RESOLUCIÓN No. 0980 DE 2022**(28 de Junio de 2022)**

*“Por medio del cual se **NIEGA** la viabilidad del concepto de factibilidad para la ubicación de los elementos que conforman una Estación Radioeléctrica denominada **“BOG SAN 08”**, a localizarse en el **CRUCE ENTRE LA CARRERA 2 ESTE Y CARRERA 1** de la localidad de **SANTA FE**, en la ciudad de Bogotá, D.C., en espacio considerado **BIEN DE USO PÚBLICO**”.*

Imagen N°3 – Ubicación Geográfica de la solicitud sobre la Franja de Adecuación de los Cerros Orientales.

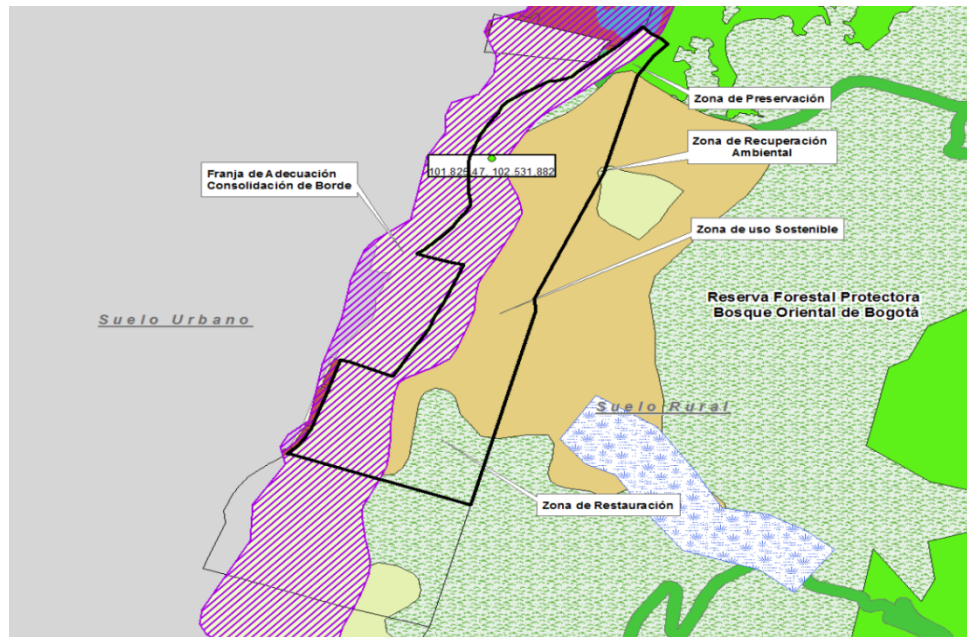
4.4 – Zona de Restauración de la Reserva Forestal Protectora – Bosque Oriental de Bogotá

Se evidencia que el lugar donde están ubicadas las coordenadas pertenece a la denominada **Franja de Adecuación de los Cerros Orientales de Bogotá**, definida por lo dispuesto en la Resolución 463 de 2005, proferida por el entonces **Ministerio de Ambiente, Vivienda y Desarrollo Territorial**; de igual manera se evidencia que dicho punto de ubicación está dentro de la denominada Área de Consolidación de Borde.

El solicitante no allegó el concepto por parte de la entidad ambiental competente para la ubicación, el cual es un requisito 'sine qua non' para la solicitud de factibilidad. No cumple con lo previsto en los artículos 5 y 7 del Decreto Distrital 397 de 2017.

RESULTADO	REVISION	COMPONENTE	NO VIABLE
URBANISTICO/ ARQUITECTÓNICO			<ul style="list-style-type: none"> No cuenta con el concepto de la entidad ambiental correspondiente – no cumple con lo dispuesto en los artículos 5 y 7 del decreto distrital 397 de 2017.
